顧客抱怨處理資料

異常單號: CPR-K-Q-24-D-B002

破壞痕跡

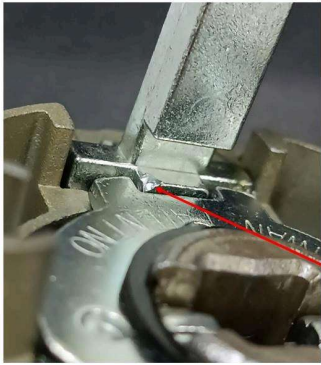
客戶要求	3-其他 零件補貨													
抱怨樣品	2-隨附													
件別	2-普通(7天結案)													
承辦業務	郭庭庭													
抱怨內容分析	查： 1. 客戶寄回樣品經抽查5組確認按鈕固定軸均有被破壞的痕跡(如下圖)，此痕 跡確認並非零件成型不良，而是鎖體操作不良導致零件受損。 2. 經確認與上鎖扭力有關的尺寸其尺寸均符合圖面 3. 此鎖體為浴廁鎖，經確認浴廁鎖ANSI測試無上鎖扭力測試 4. 當時有針對此議題開立RD16079進行改善，改善後上鎖扭力可增加但外側 測試致破壞時會導致內側彈簧帶動板機構破壞故不執行(參考以下Mail) 5. 經L106308設變RD16079優化變更增加彈簧帶動板滲炭，可改善上鎖扭 力大於311 lb-in且不影響內側自動解鎖 6. 經L109250因RD19017為了改善往復測試帶動軸斷裂議題，將彈簧帶動 板滲炭取消(如下圖)當時RD案測試報告並無確認上鎖扭力數值。 7. 使用鎖體確認其上鎖扭力測試數據，其上鎖扭力可達160 lbf-in以上 8. 實際使用徒手刻意破壞鎖體，鎖體是可被破壞，當鎖體被破壞後，上鎖 功能就會失效 9. 使用外側把手距離中心3 in位置當作測試基準，其力量約27.34lbf (12.4Kgf)內側解鎖(如下圖) 總結： 1. 經確認公司LP G0功能鎖體符合ANSI法規判定無問題，此回異常應該是 客戶安裝完成後在上鎖狀態下強力按壓把手導致鎖體零件損毀。 2. 經確認LP G0功能在2016年開立RD16079改善依L106308設變改善上鎖扭 力大於311 lb-in且不影響內側自動解鎖，但在2020年依L109250設變將 當時L106308設變的彈簧帶動板滲炭取消，而當時並未確認上鎖扭力值， 判定應該在此設變後的鎖體上鎖扭力值降至現有品質的162 lb-in~ 180 lb-in。 3. 經將實物提供給業務確認正常鎖體的確是有上鎖功能，但經業務以強力 徒手下壓的確會將鎖體破壞，且此破壞是永久性破壞，而此議題今年除 了Taymor客訴，內銷也有客訴並開立客訴單號2023040055，故建議請研發開立評估改善上鎖扭力值，回復至先前311 lb-in且不影響內側自動 解鎖 4. 修改滲炭內側彈簧帶動板進行上鎖扭力測試測試數據如下： 第一組：617 lb-in(鎖門未縮入螺母柱斷裂) 第二組：319 lb-in(鎖門縮入) 第三組：339 lb-in(鎖門縮入) 5. 研發已提出設變單L113143完成零件設變確保後續品質無問題 6. 經與企劃/業務/研發/品保一同討論，決議後續公司產品的浴廁鎖機構， 雖然ANSI標準無測試上鎖扭力值，但為了確保消費者使用時鎖體不被破 壞，故公司內部訂定標準無論任何等級均其上鎖扭力值，需達到ANSI G3 標準(225 lbf-in)(RD案由1-6控管，設變案請研發與品保窗口把關) 此案很明顯是鎖體先被客戶破壞才導致永久異常，且公司產品符合ANSI法規，故建議以客服處理

暫訂對策	特採一管制方式	其他一	維護人員	維護日期
其他	1. 配合客戶需求先緊急補零件135套, 由客戶自行更換	李文傑	2024/04/26 15:40:40	
其他	2. 客戶庫存品, 提供滲碳後彈簧帶動板, 再由客戶自行更換	李文傑	2024/04/26 15:42:08

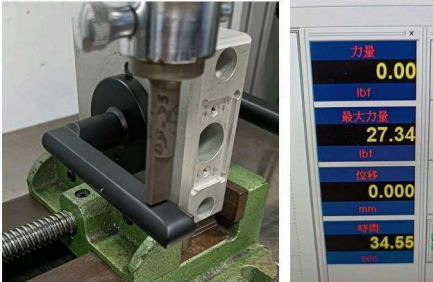
測試數據	G0	表面	619	零機	3
編別	手把子機	樣品品號	LPB1619G0-0V5656EBA151	客訴2023040055需求, 現代風機機L線(G0功能) 機體外觀上鎖扭力測試	
測試條件: 鎖門長度70mm					
第10章 強度測試					
10.1 上鎖扭力					
手把子: G1: 700 lbf-in, G2: 450 lbf-in, G3: 225 lbf-in - 最小值					
圓把子: G1: 300 lbf-in, G2: 150 lbf-in, G3: 120 lbf-in - 最小值					
外觀順時針	162	樣品1	樣品2	樣品3	
外觀逆時針	N/A	164	N/A	N/A	
符合	N/A	不符合	N/A
